相談例13

予算をオーバーしたが、代替案の検討をせず、項目を減らすだけで対応しようとする事業者に対し信頼性を疑っているケース

【工事内容】耐震改修工事とあわせて行う水廻り設備の交換

御見積書

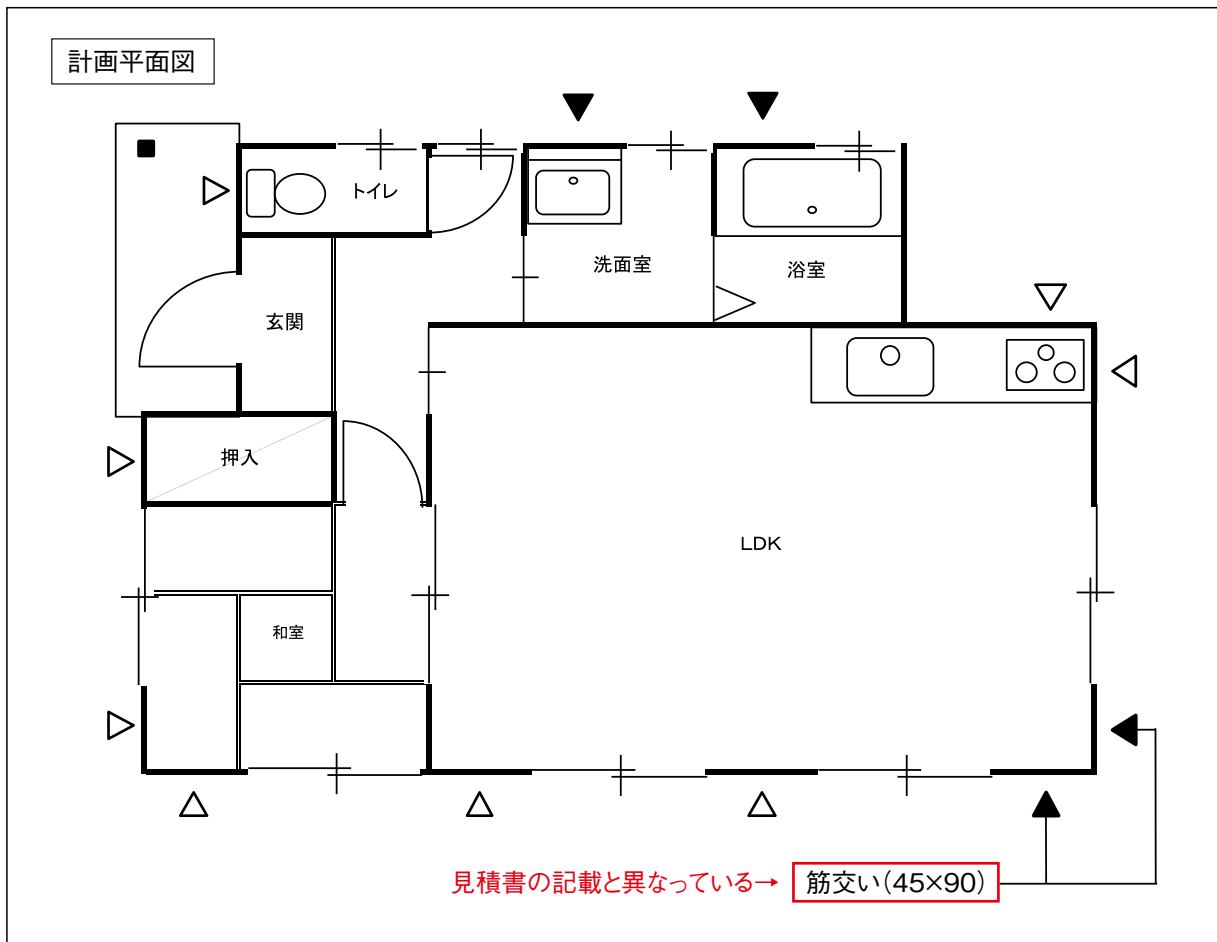
- 筋交いの断面寸法について、計画平面図(P.31参照)は「45×90」と記載されているが、見積書は「40×90」となっている。筋交いの断面寸法が「40×90」と「45×90」では壁基準耐力が異なり、耐震性能に係わるため、事業者にどちらが正しいか確認し、訂正することを助言した。

- 耐震改修工事にかかる費用が、参考価格(P.32参考資料参照)の約2倍になっている。金額の妥当性について、事業者に納得のいく説明を求めることを助言した。
